Dodatek č. 2 ke smlouvě o dílo

Protokol o změně díla

Změnový list číslo 2

WorkoutKamechy

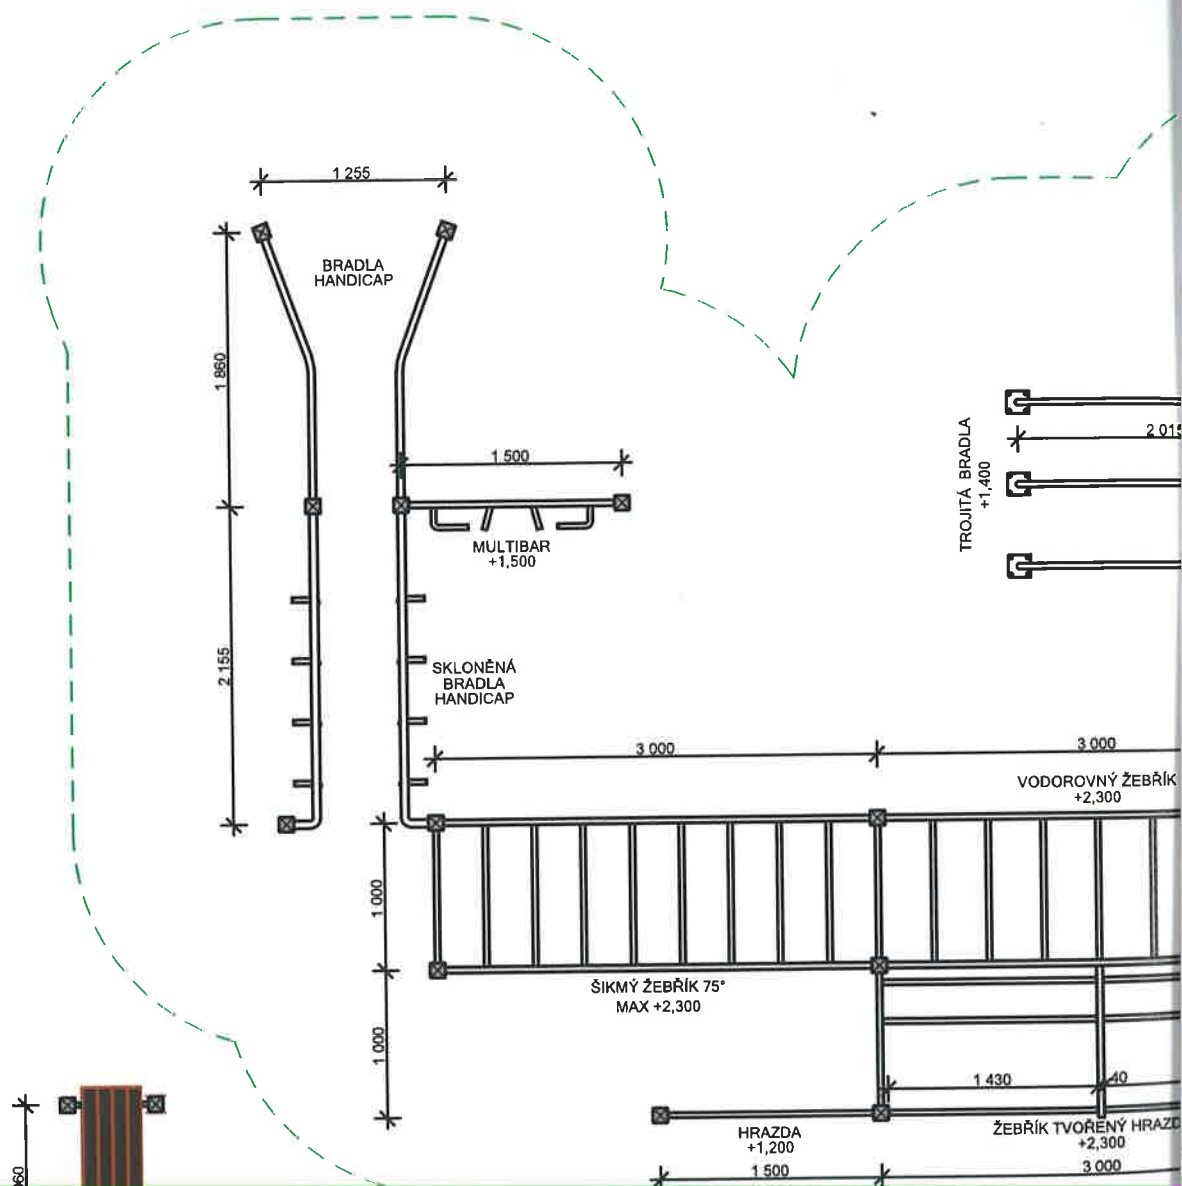
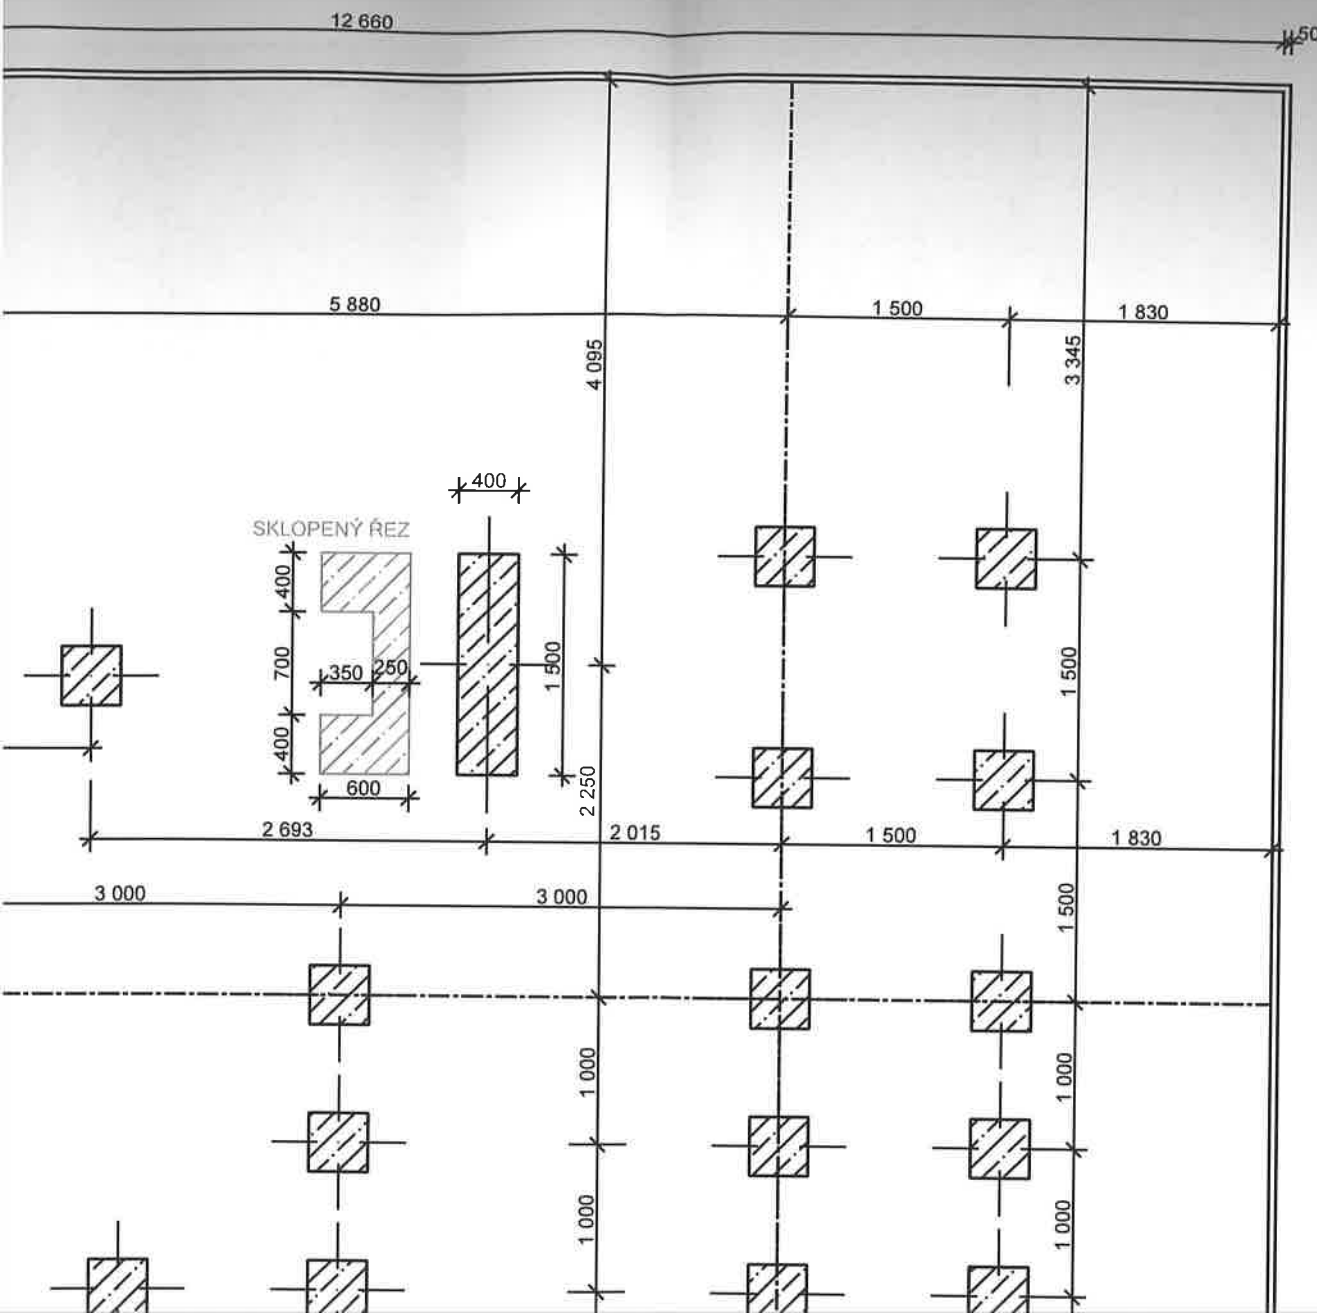
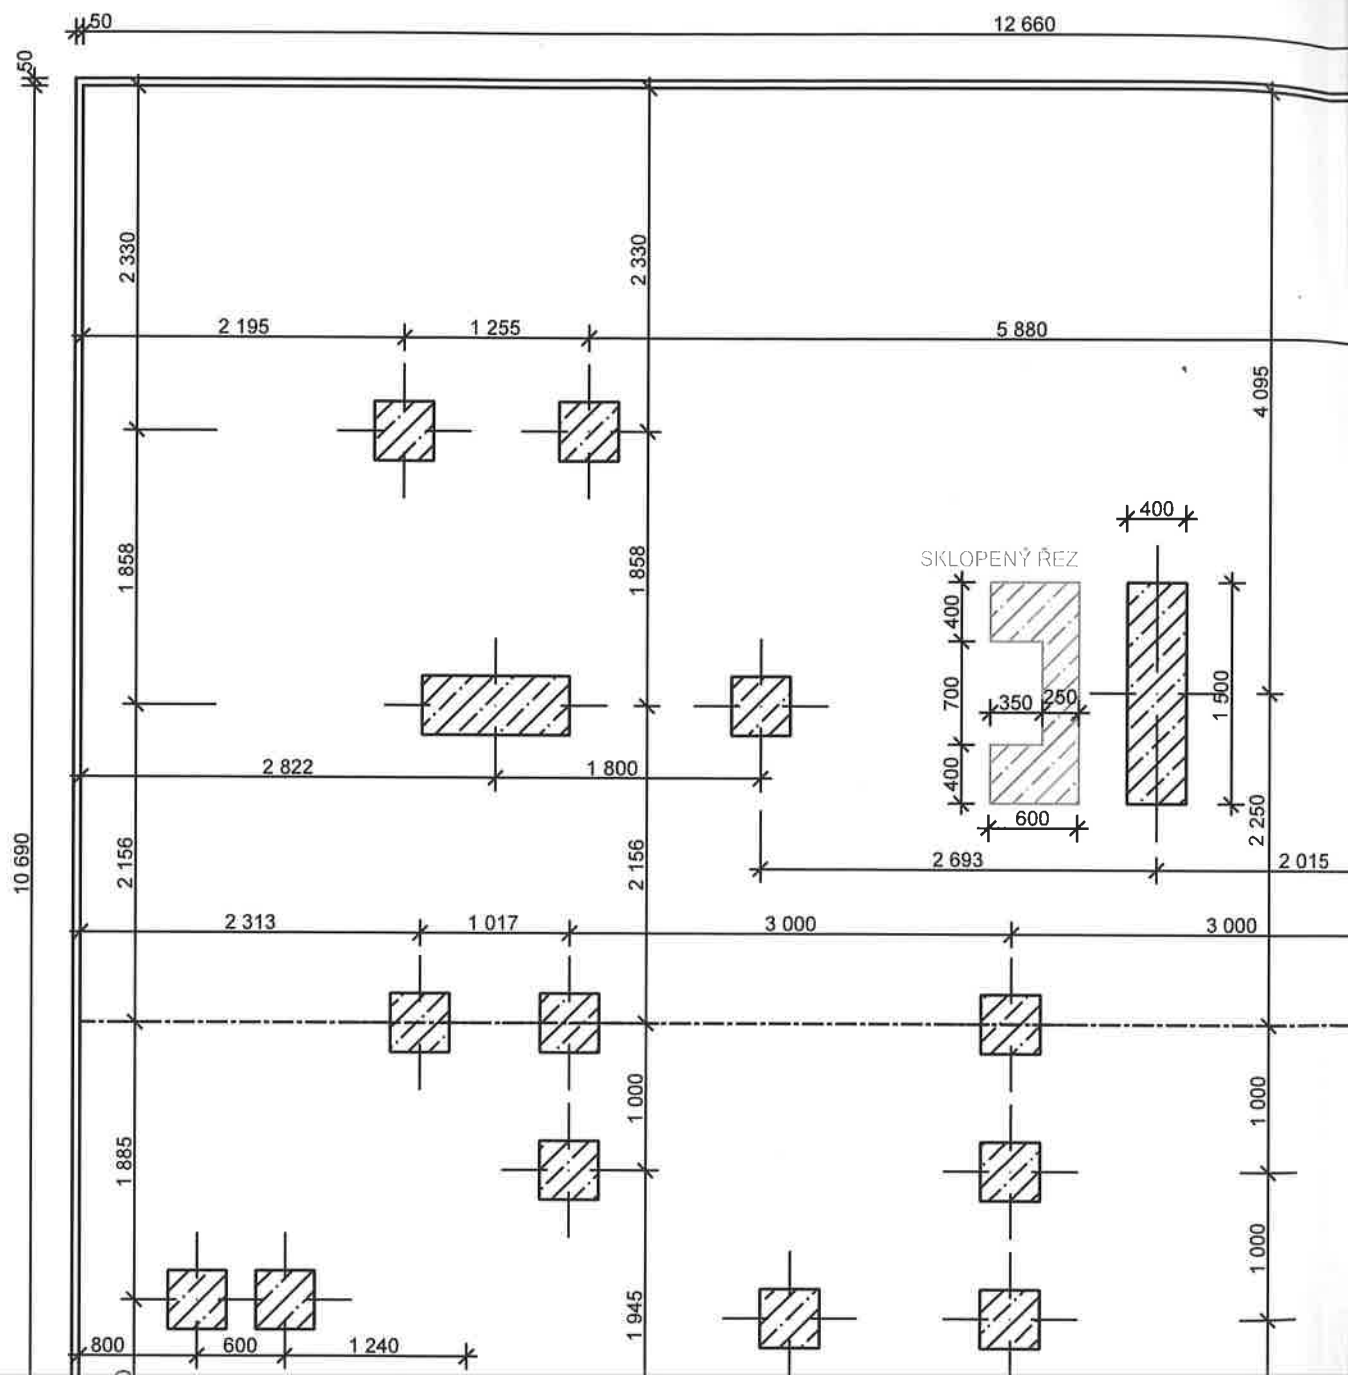
Důvody pro změnu rozmístění workoutu

- 1) vytvořením jednotné workoutové konstrukce je zajištěno komplexní cvičení v posloupné návaznosti na veškeré cvičební prvky
- 2) osoba na vozíčku má kolem konstrukce více volného prostoru pro přemísťování se po dopadové ploše hřiště
- 3) kolem konstrukce je dostatek místa pro rozcvičku či cvičení s TRX a odporovými gumami
- 4) větší volnou plochu v prostoru hřiště lze využít:
- 5) dodatečným doplněním přenosných cvičebních prvků (stalky, kotouče, olympijské osy apod.), které si jedinci mohou sami přinést
- 6) ke skupinovým cvičením (kruhové tréninky)

Plocha z projektu je dodržena. Došlo pouze k přeskládání workoutového vybavení pro lepší
